改善箇所説明図

基準不適合状態にあると認められる構造、装置又は性能の状況及びその原因

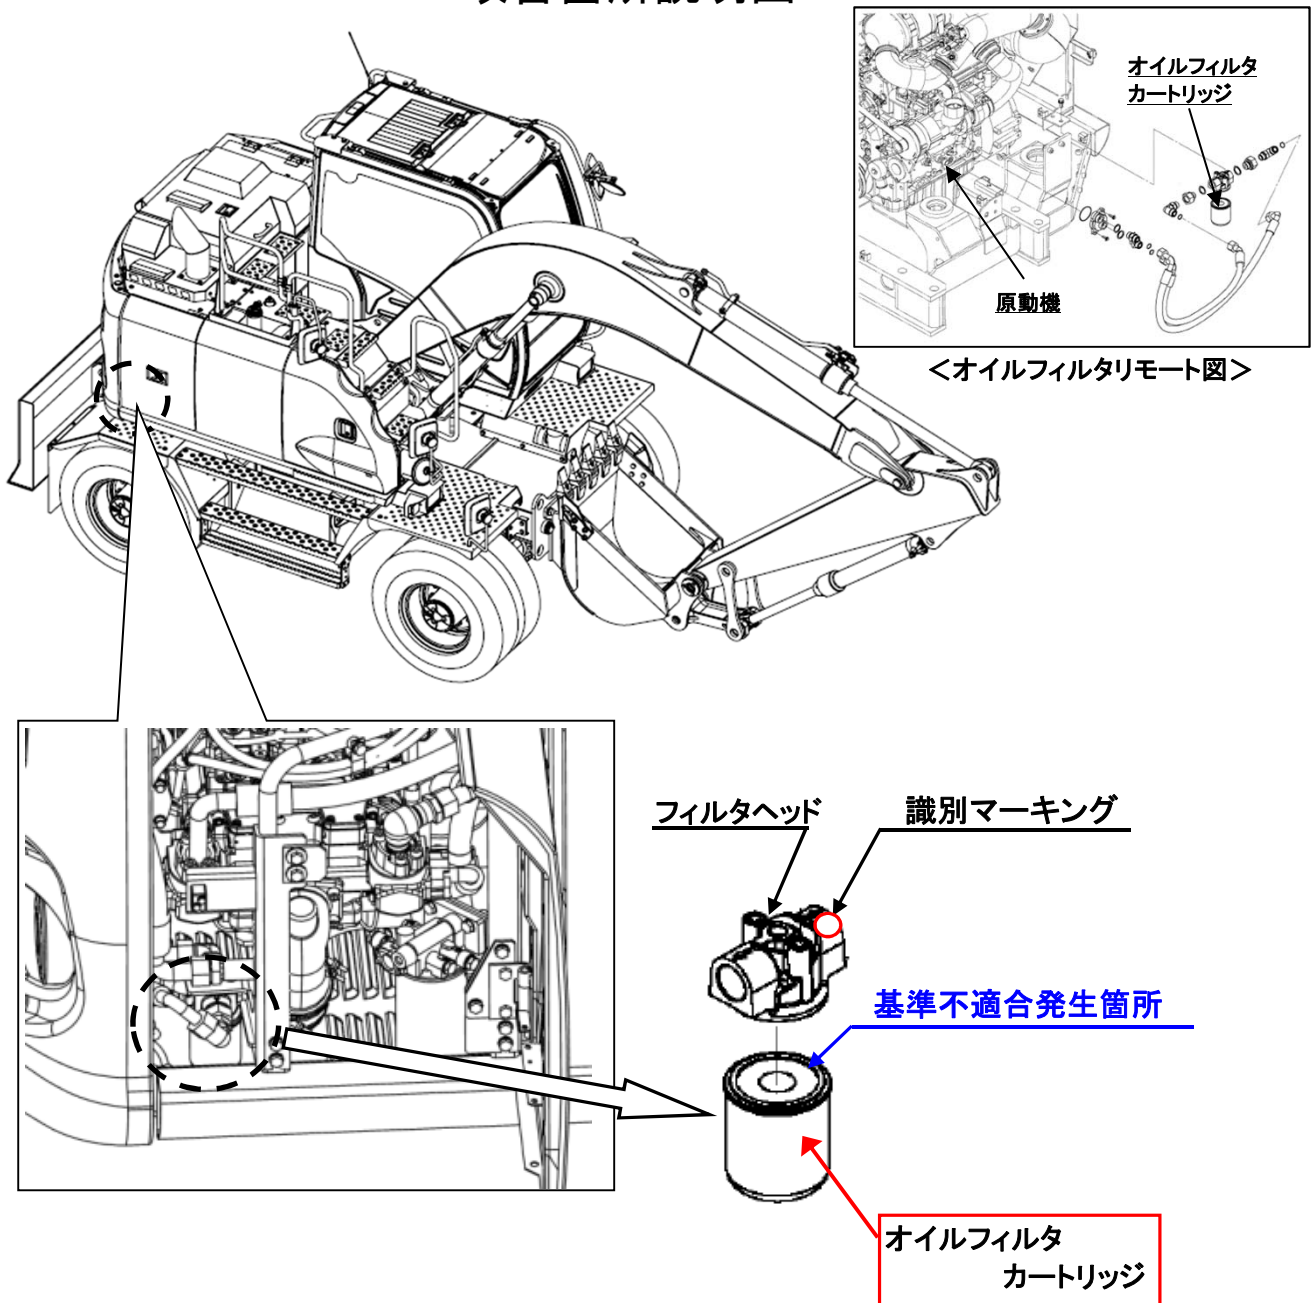
ショベル・ローダの原動機において、オイルフィルターカートリッジの組付けの作業指示及び作業が不適切なため、締付けトルクが低く、走行時の振動等により緩むことがある。そのため、そのままの状態で使用を続けると、エンジンオイルが漏れ、警告灯が点灯し、最悪の場合、エンジンが焼きつくおそれがある。

全車両、新品のオイルフィルタカートリッジに、適切な方法により交換する。

識別: エンジンオイルのフィルタヘッドに白色ペイントにてマーキングを行う。
